改善箇所説明図

中型トラックのエンジンにおいて、吸排気バルブ隙間調整用ロックナットの締め付け工程が不適切なため、当該ロックナットの締め付けトルクが不足しているものがある。そのため、そのままの状態で使用を続けると、当該ロックナットが緩み脱落し、エンジンの内部に浸入することで、エンジンが損傷するおそれがある。

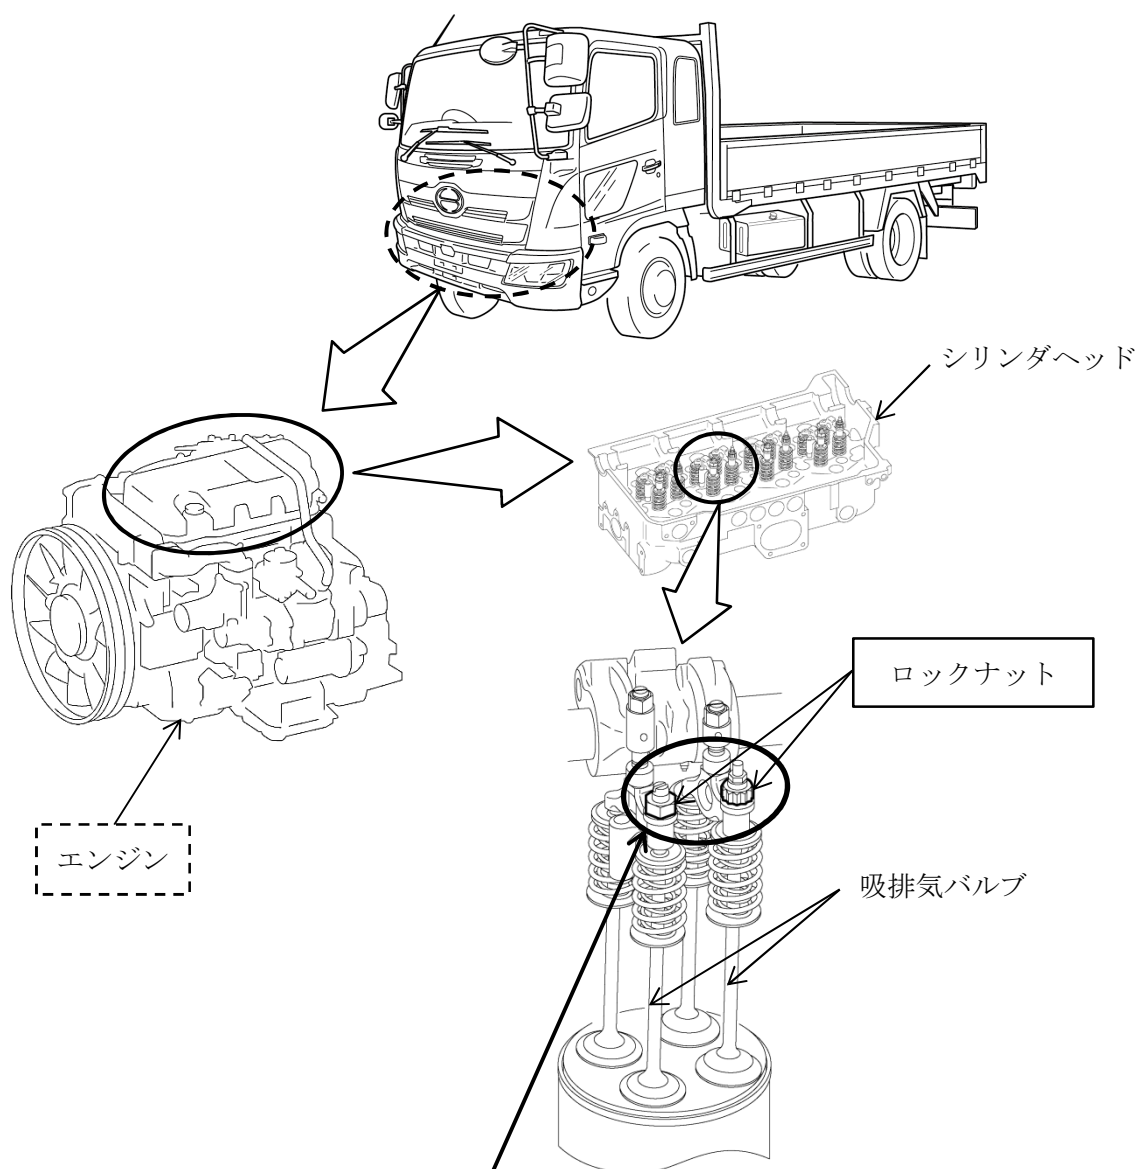
基準不適合発生箇所

全車両、吸排気バルブ隙間調整用ロックナットの締め付けトルクを点検し、再度、規定トルクで締め付ける。なお、当該ロックナットが脱落し、締め付け部の周辺に見当たらないものについては、エンジンを新品に交換する。

識別：改善済車両にはシリンダヘッドカバーに黄色ペイントを塗布する。
